Additif 128 : Règlement n° 129

Amendement 5

Série 01 d'amendements – Date d'entrée en vigueur : 9 février 2017

Prescriptions uniformes relatives à l'homologation des dispositifs améliorés de retenue pour enfants utilisés à bord des véhicules automobiles

Paragraphe 7.1.3.1.3.2, lire :

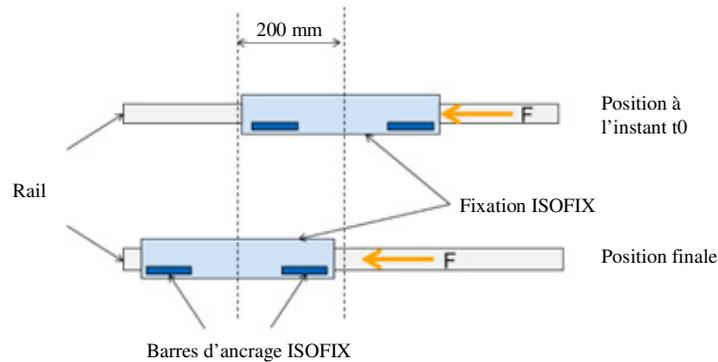
« 7.1.3.1.3.2 Les ancrages ISOFIX inférieurs doivent pouvoir être déplacés sur l'axe des Y afin d'éviter que les attaches et le matériel d'essai soient endommagés. Les ancrages ISOFIX doivent être fixés à une glissière permettant un déplacement de 200 -0/+50 mm. La force requise pour déplacer la glissière (les deux ancrages à la fois) sur tout son débattement, lorsqu'elle est mesurée à l'aide d'un dynamomètre à une vitesse de 600-1 200 mm/min, celui-ci étant placé dans un plan parallèle à la surface de glissement et aligné sur l'axe central de ladite surface, doit être inférieure ou égale à 100 N. Cette vérification doit être effectuée tous les 50 essais ou tous les 6 mois, selon l'échéance qui survient la première.

Exemples de marques d'homologation

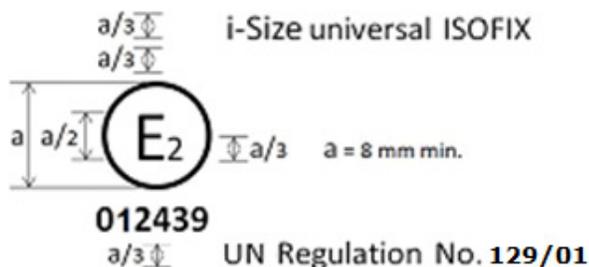
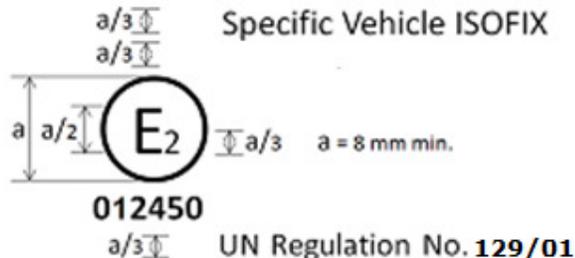
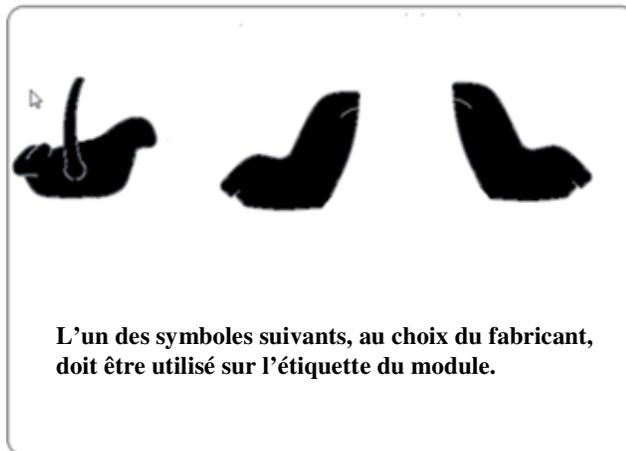
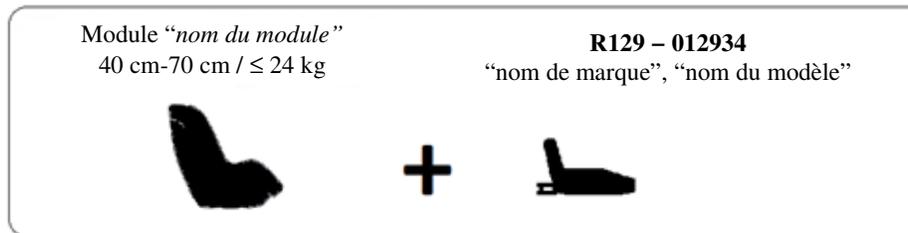
Au cas où le DARE est équipé d'un module, la gamme de tailles ne figure pas sur la marque d'homologation mais sur la marque apposée sur le module.

Figure 1
Dimensions (en mm) du siège, de son assise et de son dossier

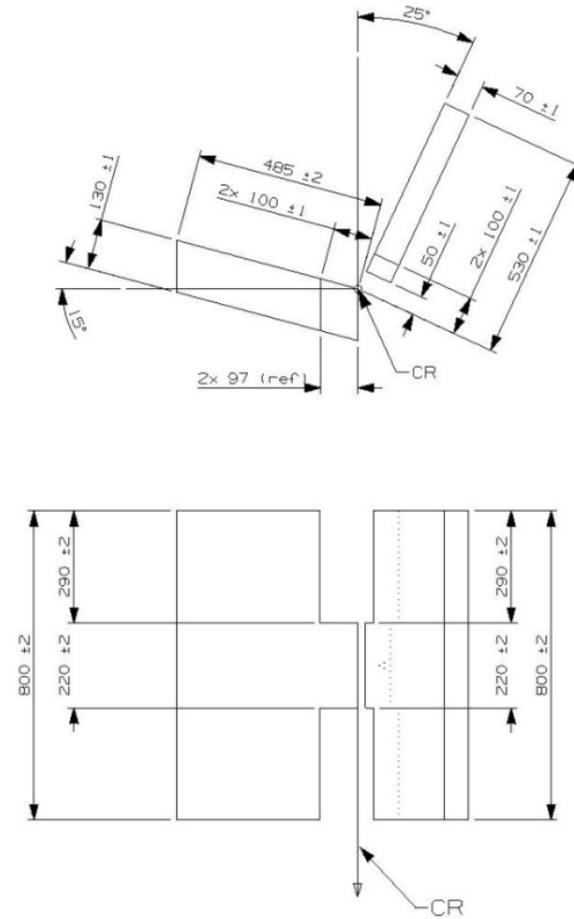
« Annexe 6 – Appendice 1 »
